INFORME DE HITO DE CONTROL N° 23708-2024-CG/GRCU-SCC

EJECUCIÓN DEL PROYECTO DE INVERSIÓN: "CREACIÓN DE LA CASA DE LA CULTURA ACCOMOCO DISTRITO DE CUSCO, PROVINCIA DE CUSCO - CUSCO"

HITO DE CONTROL Nº 6 – ESTADO SITUACIONAL DEL PROYECTO AL MES DE JULIO 2024

IMÁGENES Nos 1, 2 y 3
TRABAJOS DE INSTALACIONES SANITARIAS EN SS HH PARA MUJERES Y VARONES

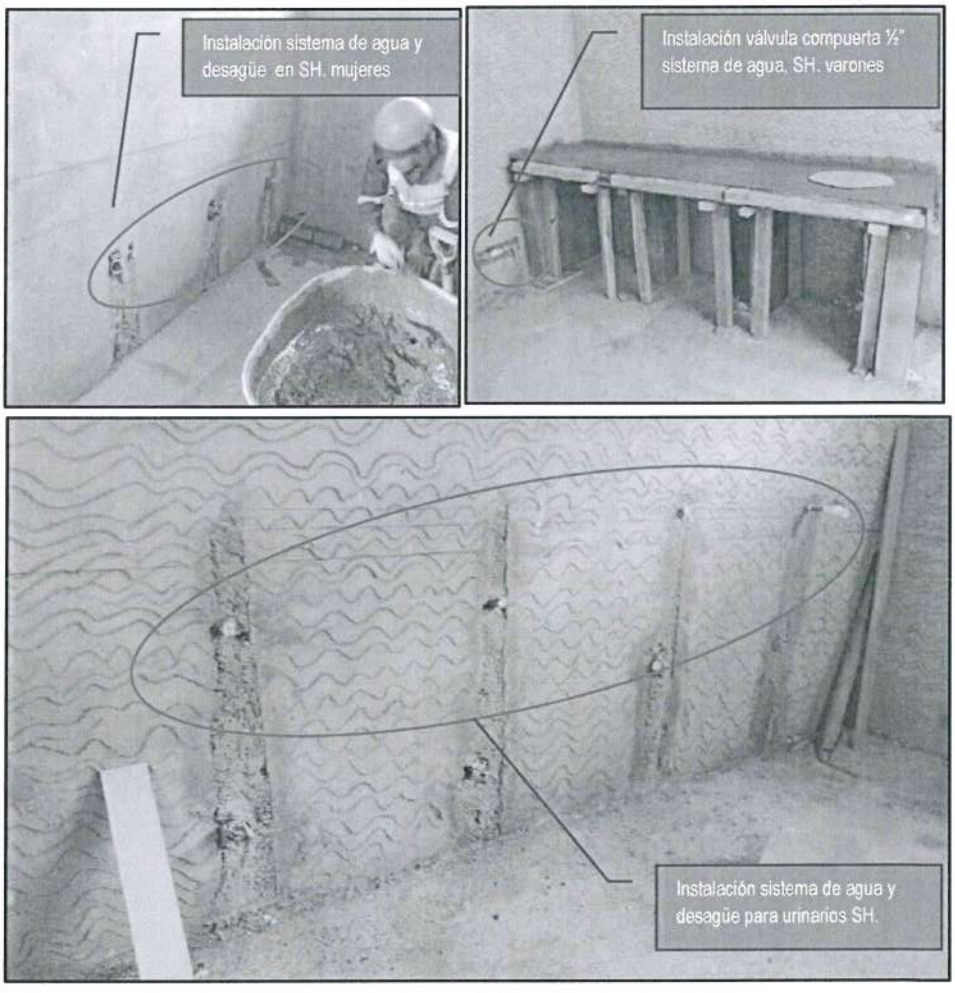
De la inspección realizada por la Comisión de Control a las instalaciones de la obra[7] el 1 de agosto de 2024, se constató que ya se habrían ejecutado las partidas de instalaciones de agua y desagüé en los ambientes de SSHH de mujeres y varones (según plano de arquitectura AR-01), tal como se muestra en las imágenes siguientes:

Sobre el particular, los responsables de la ejecución de obra afirmaron haber realizado las pruebas hidráulicas; sin embargo, no se mostraron ni evidenciaron anotaciones en cuaderno de obra, informes de ejecución, certificados, protocolos de las pruebas y/o documentos técnicos del equipamiento utilizado para la realización de las mismas (manómetro y balde de prueba hidrostática),

Posterior a la visita de comisión de control a la obra, la residencia hizo entrega de un documento denominado "PRUEBAS DE PRESION II.SS." referente a las pruebas hidráulicas que carece de sellos, firmas, fecha, datos, resultados, el cual sólo contiene imágenes fotográficas de las acciones realizadas; es de precisar que dicho documento no es parte del informe técnico mensual del mes de julio.

De lo descrito, se advierte que en la ejecución del proyecto de inversión Creación de la Casa de la Cultura de Accomoco, no se vendría cumpliendo con las las pruebas hidráulicas a la tubería de la red de agua instalada, según se denota también del informe técnico mensual del mes de julio cuya partida 1.1.1.3. Pruebas hidráulicas registra 0% de valorización física acumulada mientras que la partida 1.1.1.1.1.2 Tubería PVC SAP D ½" tiene un avance valorizado de 94.38%; tubería ya instalada que no contaría con las pruebas hidráulicas correspondientes. La falta de ejecución de dichas pruebas al sistema de agua instalada podría ocasionar la existencia de filtraciones de agua no identificadas afectando el funcionamiento del sistema en desmedro de la calidad de la obra.

IMAGEN N° 5
COMPONENTE CONSTRUCCIÓN OBRA NUEVA
TRABAJOS DE SERVICIO DE ELABORACIÓN DE COBERTURA DE METAL

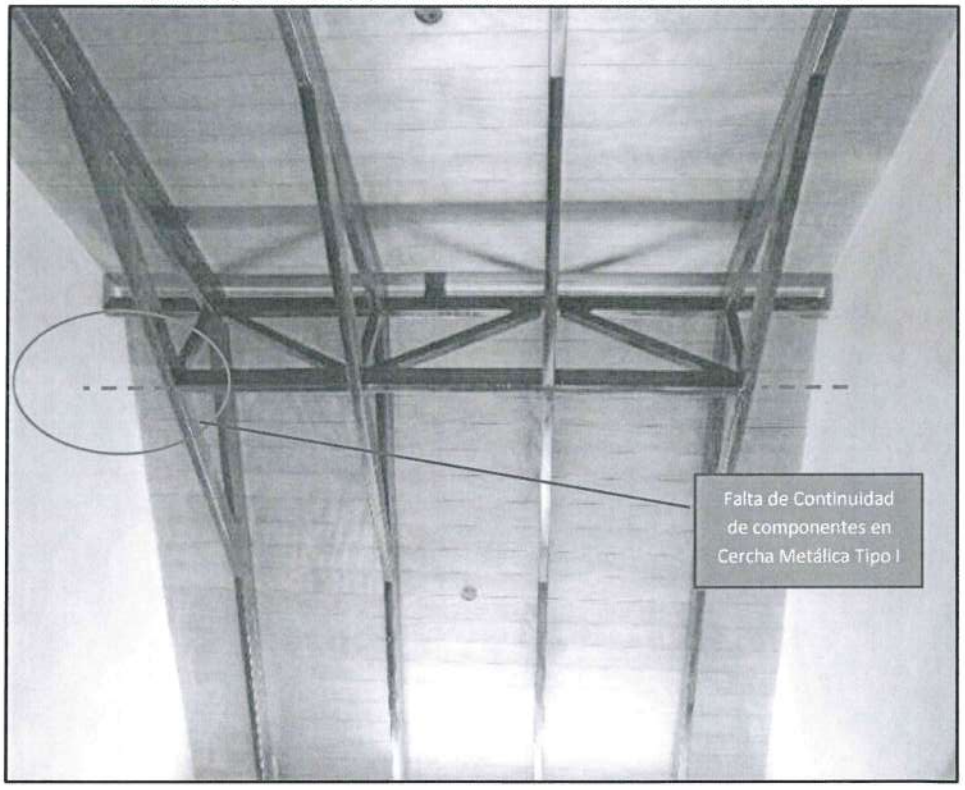
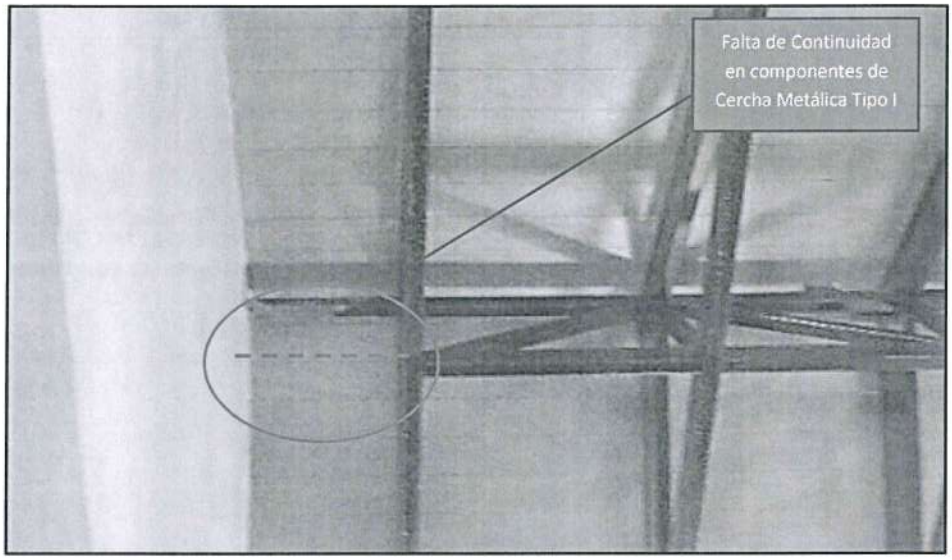
Durante la inspección física se identificó que en la configuración de la estructura de cobertura metálica de los ambientes denominados SS HH para Varones - Mujeres y Sala de Música (Plano Arquitectura AR-01), no existe continuidad en la disposición de los componentes del elemento estructural cercha metálica tipo I entre los ejes C - D y ejes 1-2 (plano ES-01, ES-04) a nivel de cumbrera, apreciándose tramos incompletos, sin poseer apoyos directos con la estructura de concreto armado, muros ni con elementos transversales de los tijerales como se muestra en las imágenes fotográficas siguientes:

Por lo descrito, la ejecución del elemento denominado cercha metálica tipo I en cobertura metálica no se habría ejecutado según los planos del expediente técnico y los términos de referencia del servicio contratado, lo cual podría afectar el comportamiento estructural de la cobertura metálica instalada pudiendo afectar la calidad de la obra.

La ejecución del elemento denominado Cercha Metálica Tipo I en cobertura metálica, sin continuidad y apoyo estructural, podría afectar su comportamiento estructural y la calidad de la obra.

IMÁGENES Nos 6 y 7
COMPONENTE CONSTRUCCIÓN OBRA NUEVA
PLANO ES-01 TECHOS DETALLE CERCHA METÁLICA TIPO I

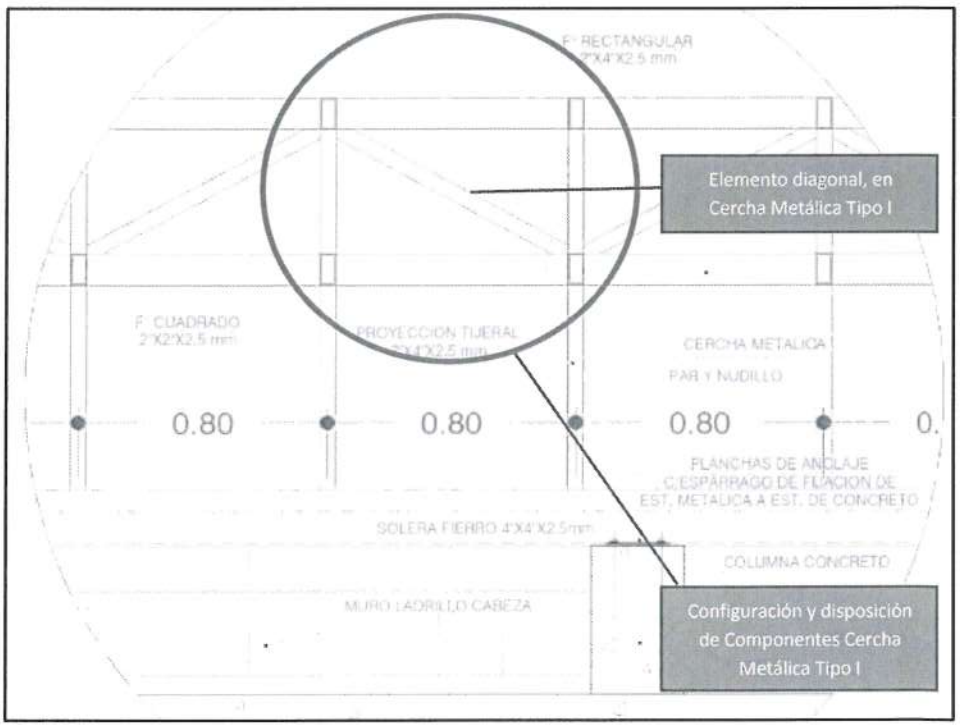
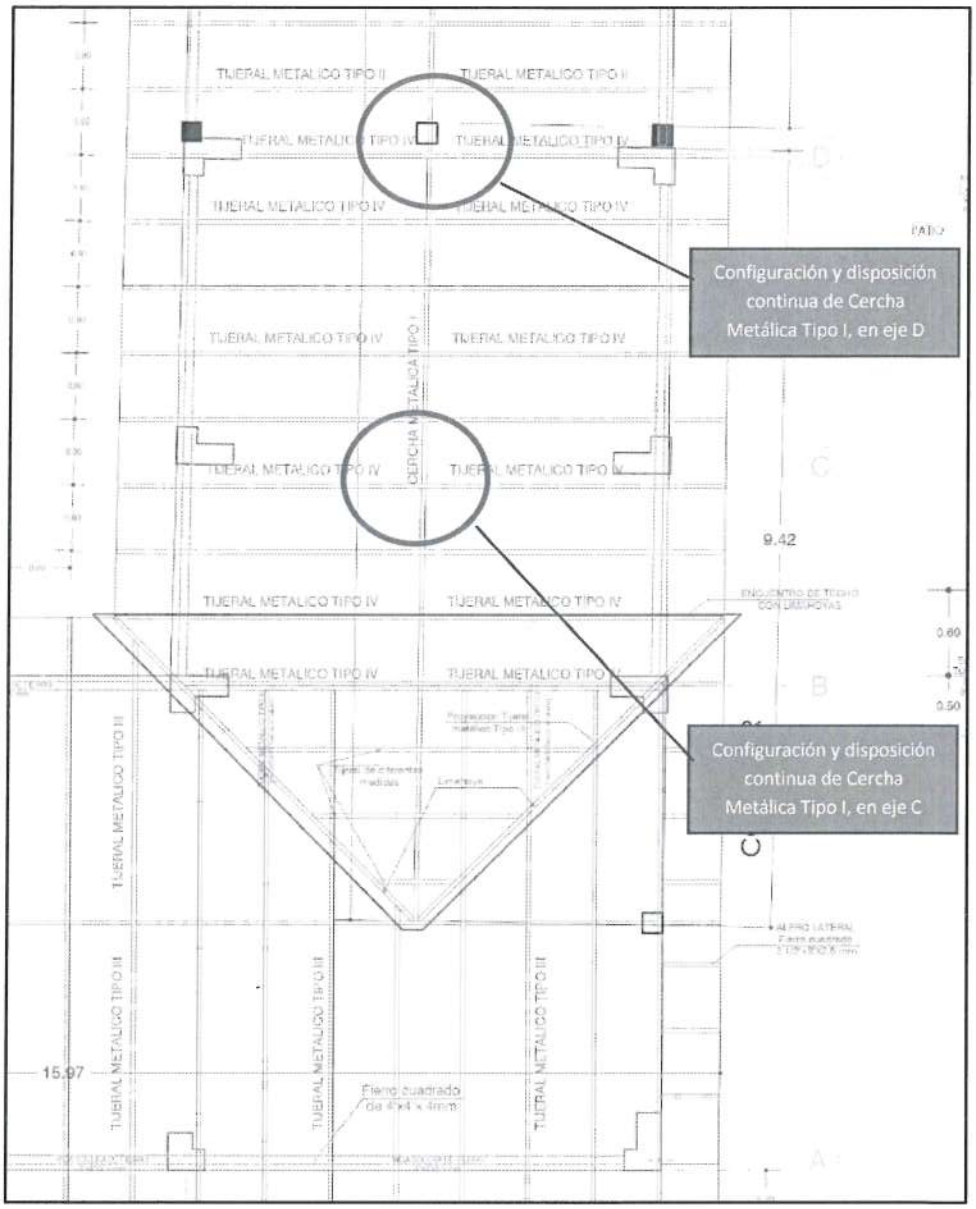
De la revisión al expediente técnico modificado n.° 3, en la especialidad de estructuras se identificó en plano ES-01, como parte del detalle de unión de la viga con el tijeral y corte de estructura de techo primer nivel, el diseño y disposición del elemento estructural denominado cercha metálica tipo I, el cual muestra su conformación con elementos de fierro rectangular 2" x 4" x 2.5 mm, en la parte superior e inferior unidos por elemento diagonal.

Mientras que en su disposición de planta muestra continuidad lineal en su desarrollo a nivel de cumbrera, manteniendo la unión y apoyo estructural con los tijerales metálicos dispuestos transversalmente y sin mediar excepciones por la presencia de muros, específicamente en los ejes C y D; tal como se observa en la imagen siguiente:

IMÁGENES Nos 8 y 9
COMPONENTE CONSTRUCCIÓN OBRA NUEVA
PLANO ES-04 ESTRUCTURAS DETALLES CERCHA TÍPICA

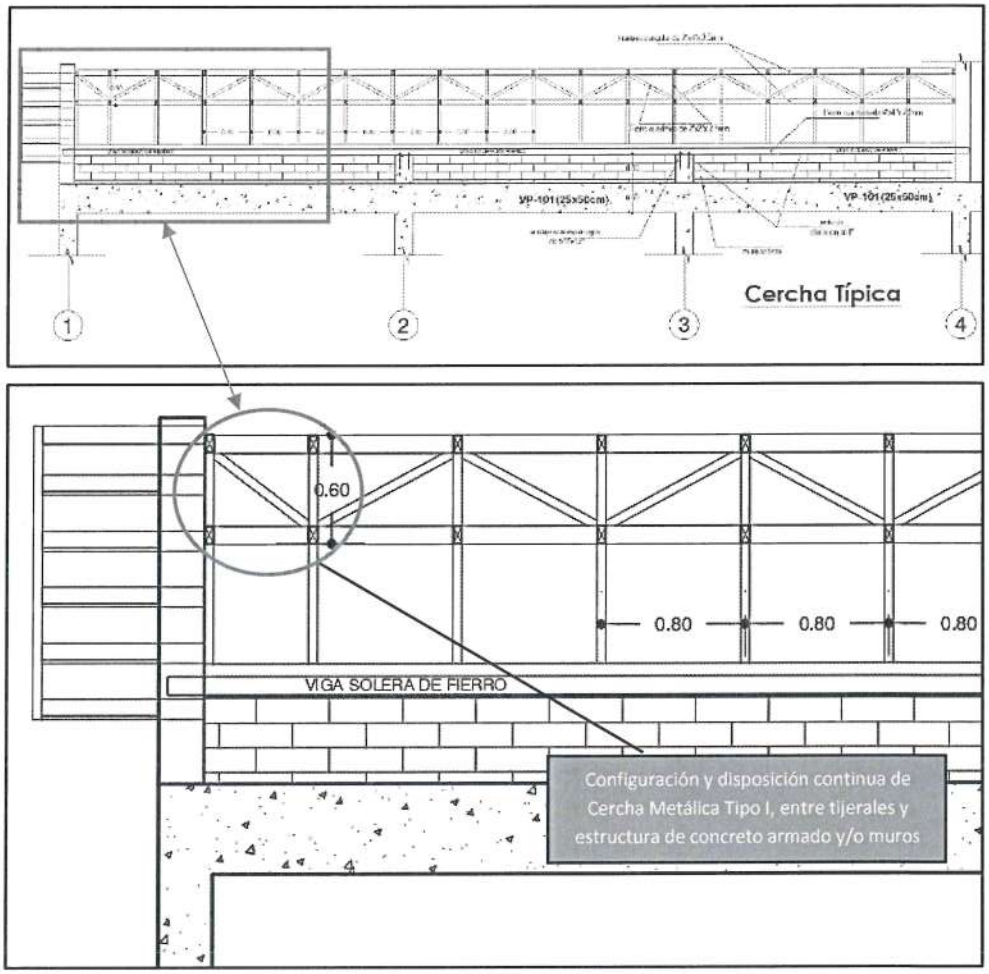
Se debe precisar que, la ejecución de los elementos estructurales en techos fue realizado mediante la "Contratación del Servicio de Elaboración de Coberturas Metálicas del Proyecto de Inversión: Creación de la Casa de la Cultura de Acomocco, en el distrito, provincia y departamento de Cusco", mediante Adjudicación Simplificada n.° 013-2023-UEMC-C-1 que en sus Términos de Referencia contiene en lámina de estructuras ES-04 los detalles de la cercha típica a ejecutarse, mostrando la continuidad dispuesta entre tijerales y el encuentro con elementos de concreto armado y/o muros de cerramiento.

Asimismo, los términos de referencia también establecen que la conformidad será emitida por la residencia de obra con visto bueno del supervisor de obra estableciendo: *"(...) para ello se verificaran: Tijerales, Cerchas, sistemas de fijación, anclajes, soldaduras, pintura de acabado (...)"*. Siendo que, mediante informe n.° 00228-2023-CCCADCPCCR-JMF/MC de 6 de diciembre de 2023, la residencia de obra dio la conformidad al servicio detallando en cuadro adjunto, el cumplimiento de ejecución de Cercha metálica H=0.60 MTRS/ de arriostre para Tijerales.

IMAGEN N° 10
TRABAJOS DE INSTALACIÓN DE BARANDAS DE SEGURIDAD

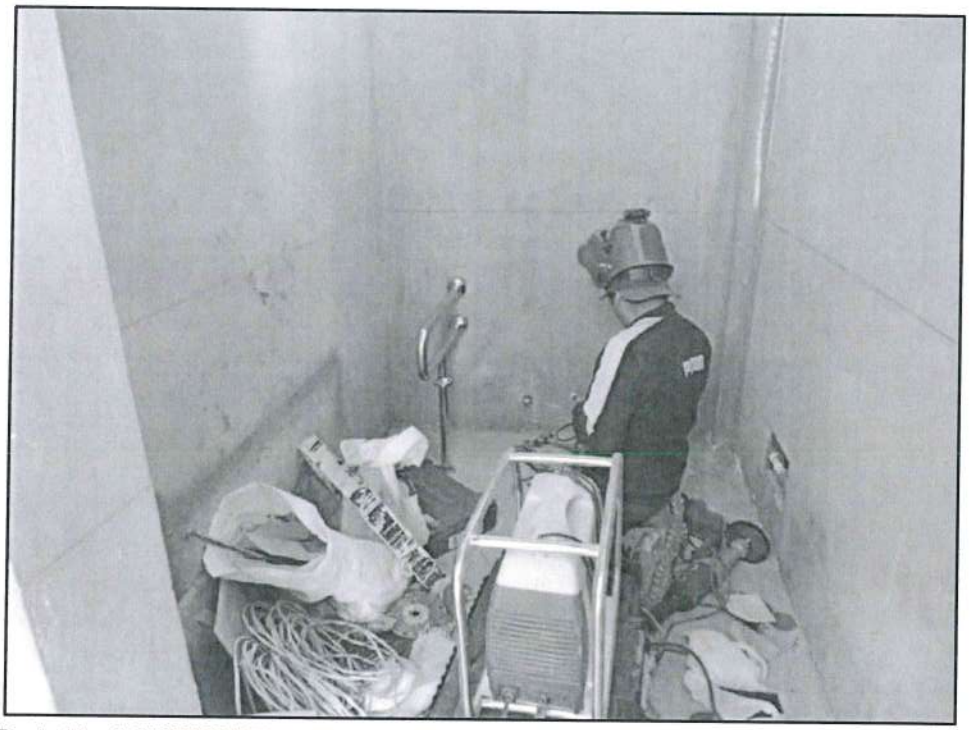
Como parte de la inspección física realizada a la obra, la Comisión de Control identificó la ejecución de trabajos que forman parte de la orden de servicio n.° 0000256, denominados "Confección e instalación de baranda de seguridad de fierro", asignados al proveedor Cano Tucta Gregorio, trabajos que consisten en la confección e instalación de barandas de seguridad de fierro, labores que se ejecutan en los ambientes de sala de danza y SS HH para mujeres, constatándose durante la visita que el señor Riquelme Caituiro Erick con DNI n.° 73466160 viene realizando los servicios de instalación de barandas, tal como se muestra en las imágenes fotográficas siguientes:

De la imagen precedente se observa que se viene realizando trabajos de soldadura; al respecto, se consultó al ingeniero de seguridad y al residente de obra, si el personal que viene realizando las labores de instalación de baranda de seguridad de fierro, cuenta con los seguros SCTR salud y pensión; ambos manifiestan[8] que dicho personal no cuenta con los seguros respectivos, señalando que no es necesario para las actividades que desempeñan.

El hecho de no acreditar experiencia, ni contar con seguro complementario de trabajo de riesgo (SCTR) y equipo de protección personal de seguridad (EPPS), incumple los términos de referencia de la Orden de Servicio N° 0000256 de 18 de junio de 2024 y pone en riego al señor Riquelme Caituiro Erick, quien se encuentra expuesto a posibles accidentes laborales y sin la cobertura de un seguro ante la ocurrencia de un eventual accidente.
